## 第7章 その他環境省令で定める事項

- 7.1 配慮書についての関係地方公共団体の長の意見及び一般の意見の概要、並びに、事業者の見解
- 7.1.1 配慮書についての島根県知事の意見及び事業者の見解

「(仮称)島根風力発電事業に係る計画段階環境配慮書」に対する 知事意見について(通知)

(仮称) 島根風力発電事業に係る計画段階環境配慮書に対する知事意見

第7.2-12図(1) 事業実施想定区域(配慮書段階)と対象事業実施区域(方法書段階)との比較

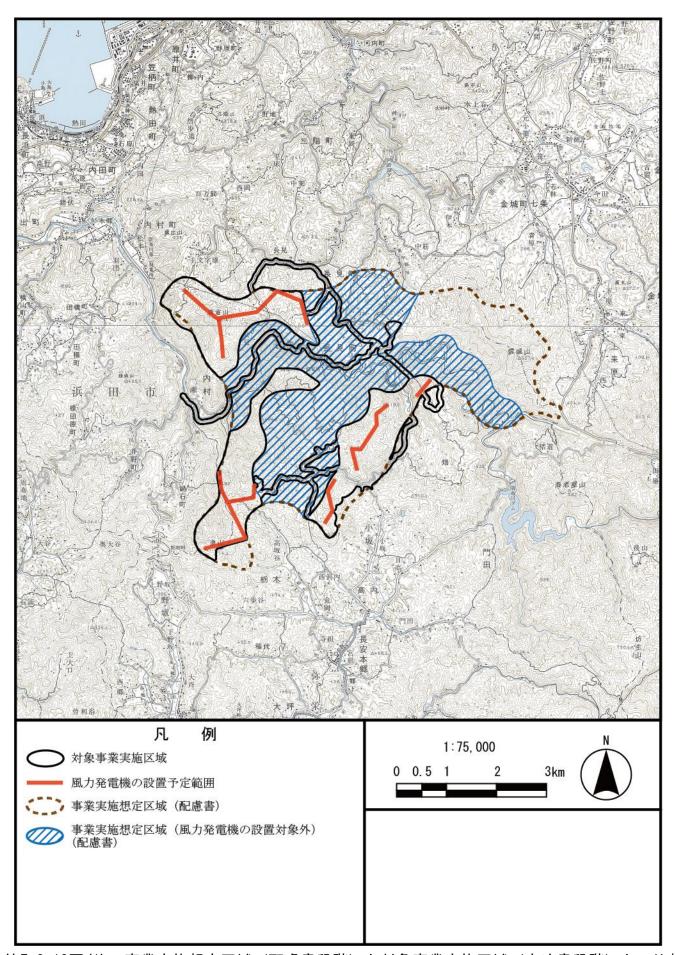
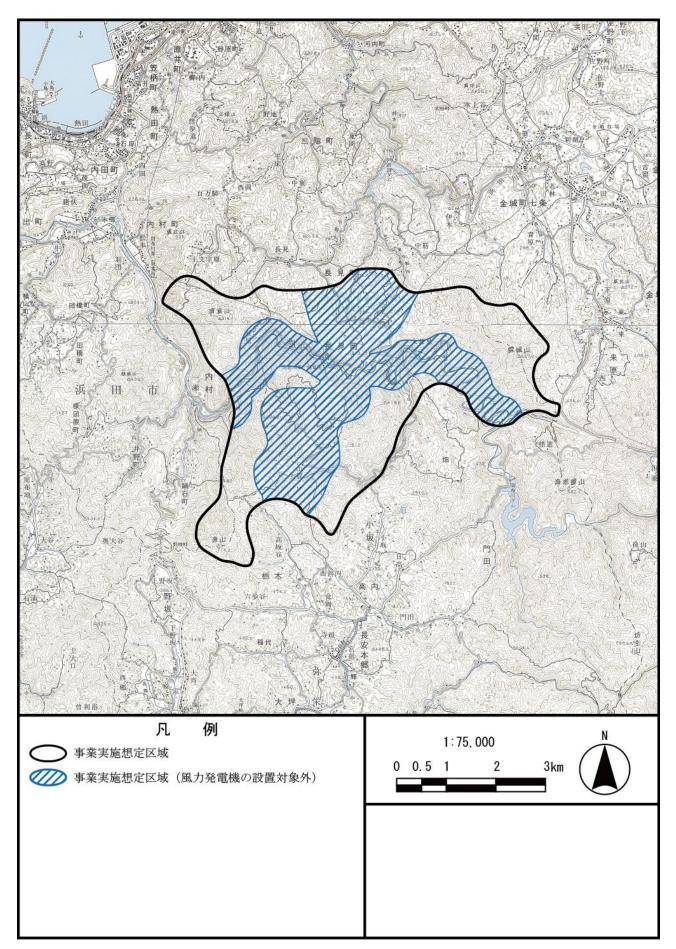
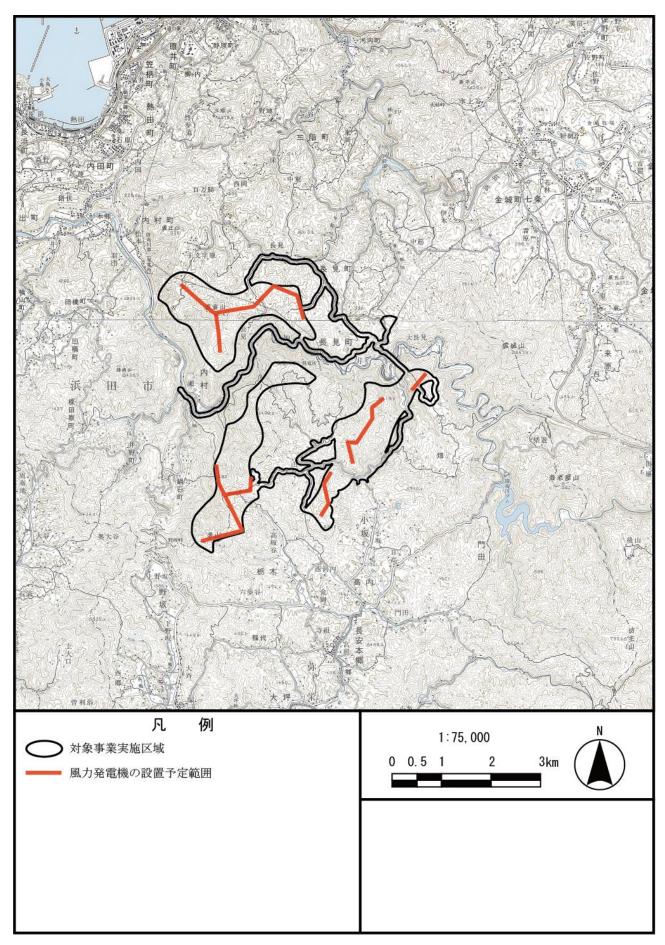
- ・ 風力発電機の配置は、配慮書段階における事業実施想定区域(風力発電機の設置対象 外を除く。)の範囲上で設定した。風力発電機の設置位置を勘案し、事業実施想定区 域の絞込みを行い、雲城山、自然度の高い植生、土砂流出防備保安林・土砂崩壊防備 保安林を対象事業実施区域から除外した。
- ・ 配慮書以降の現地踏査に基づき、風力発電機や工事用資材等の搬出入経路等、今後の 事業計画において改変の可能性がある部分を対象事業実施区域に含めることとした。

項目	配慮書	方法書
発電機の出力	最大 54,000kW	最大 54,000kW
区域の概要	・事業実施想定区域 島根県浜田市 ・事業実施想定区域の面積 約 2,877ha ※このうち、風力発電機設置対象外とな る範囲は約 1,407ha。	・対象事業実施区域 島根県浜田市 ・対象事業実施区域の面積 約 970ha 【変更の概要】 配慮書以降の現地踏査により、拡幅の可能性がある既存道路及び改変が想定される 範囲を新たに追加した。また、雲城山、自 然度の高い植生、土砂流出防備保安林・土 砂崩壊防備保安林を区域から除外した。
風力発電機の 基数	4,500kW 程度×12 基程度	4,500kW 程度×12 基程度
風力発電機の 配置	事業実施想定区域のち、風力発電機設置対 象外を除く範囲	対象事業実施区域内に風力発電機の配置を 予定する範囲を設定した(第 2.2-1 図)。
風力発電機の 基礎構造	検討中	検討中
変電所	検討中	第 2.2-4 図の位置で検討中
系統連系地点	検討中	上記の変電所位置での連系を検討中
送電線	検討中	地下埋設及び架空(予定)
